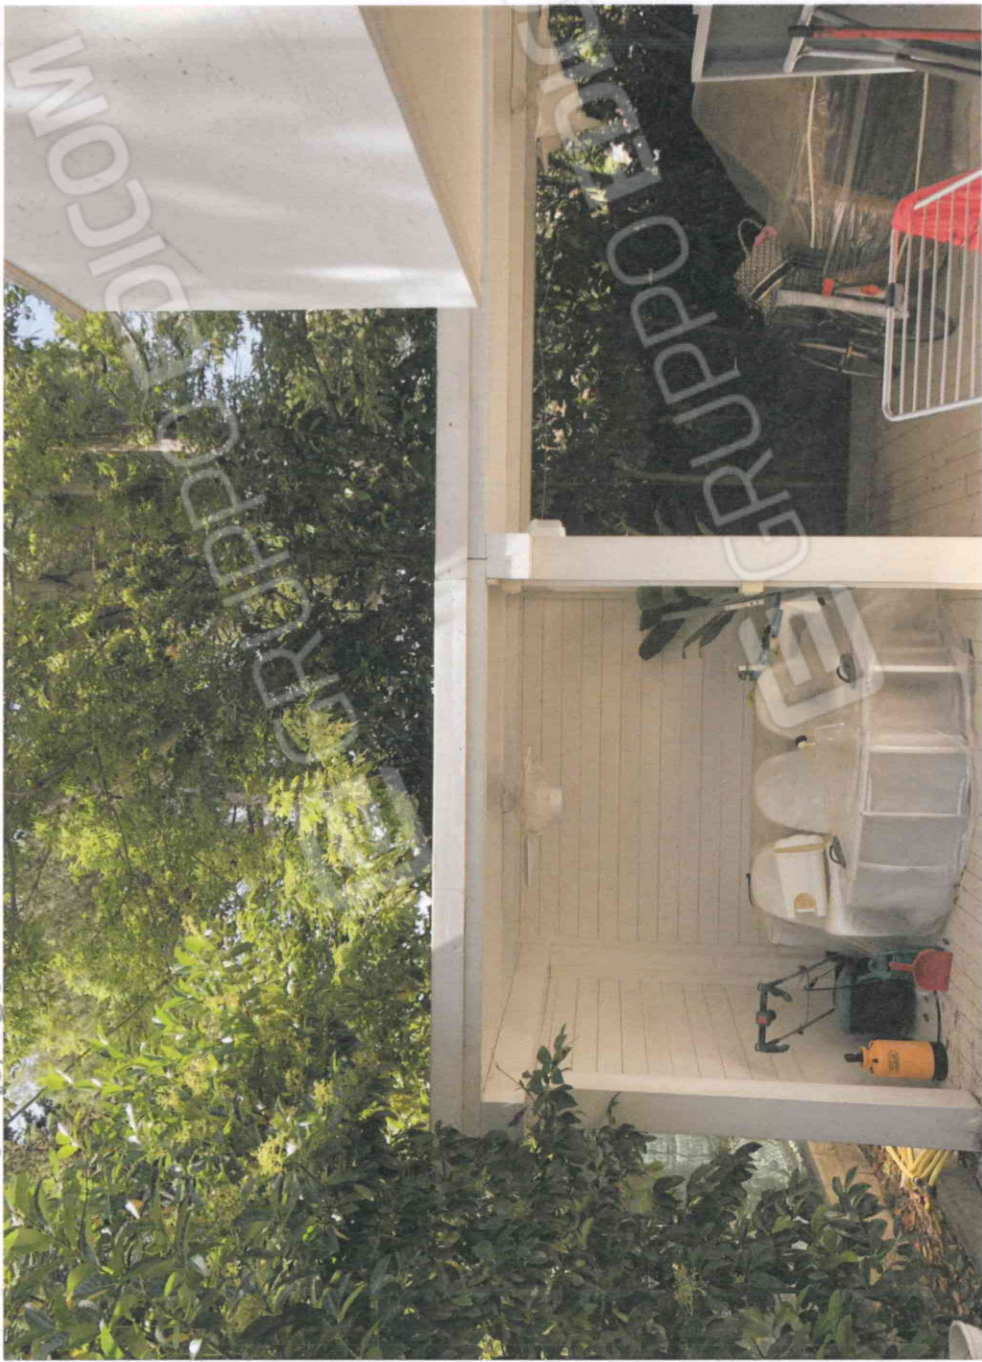
PORTICO RICAVATO SENZA AUTORIZZAZIONE AL POSTO DEL GARAGE.

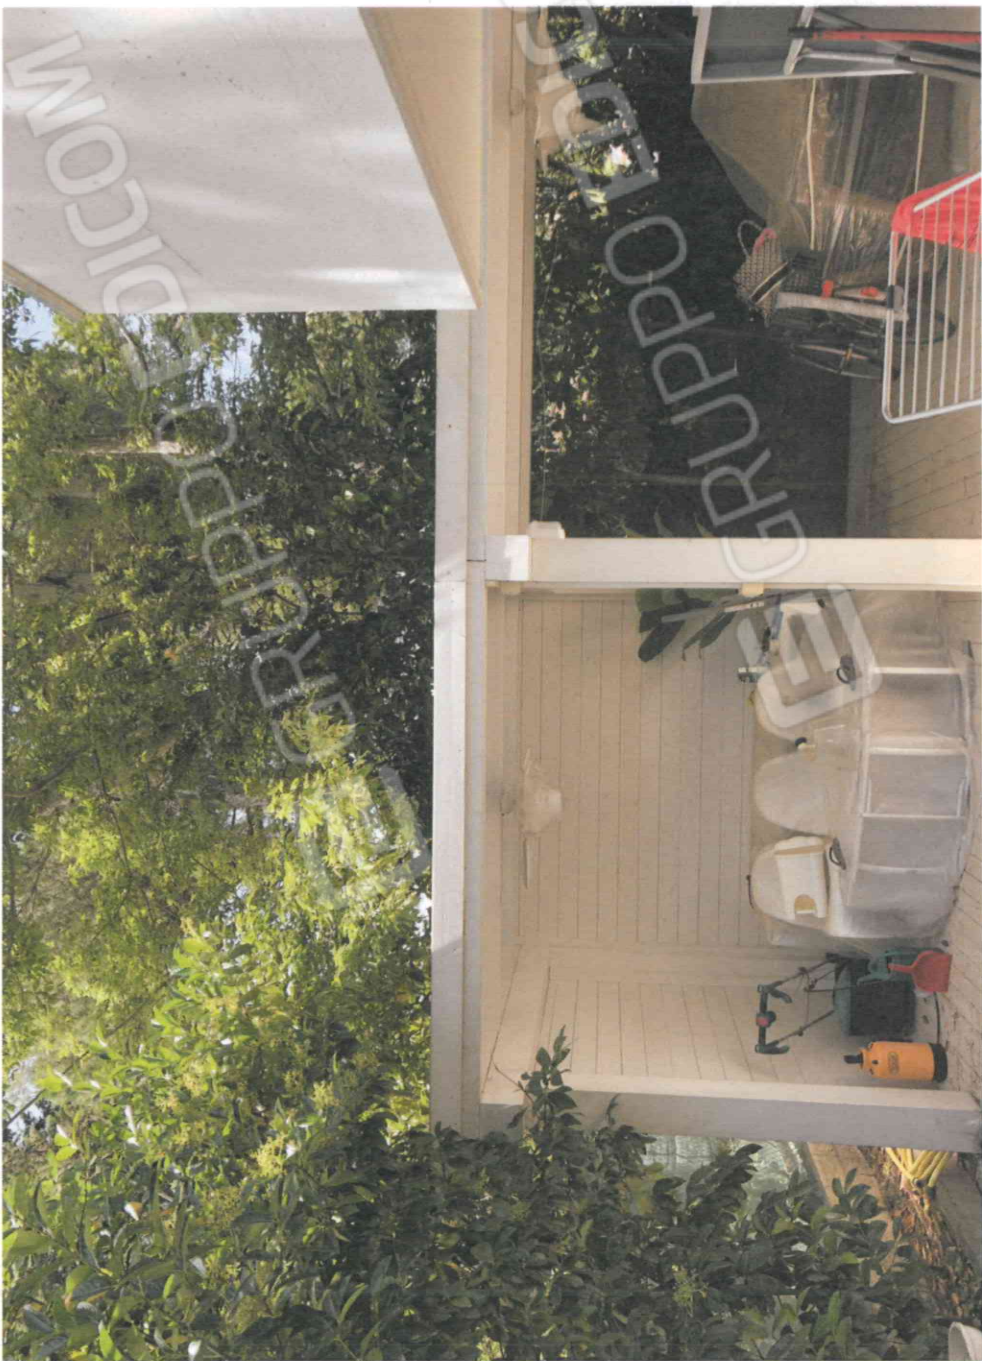
ZONA RICAVATA AL POSTO DELLA CUCINA NELLA ZONA SOGGIORNO, SENZA AUTORIZZAZIONE.

BAGNO RICAVATO AL PIANO
SOTTOSTRADA, SENZA AUTORIZZAZIONE.

CUCINA RIVAVATA IN LOCALE CON
ALTEZZA NON IDEALE (L 2,40m)
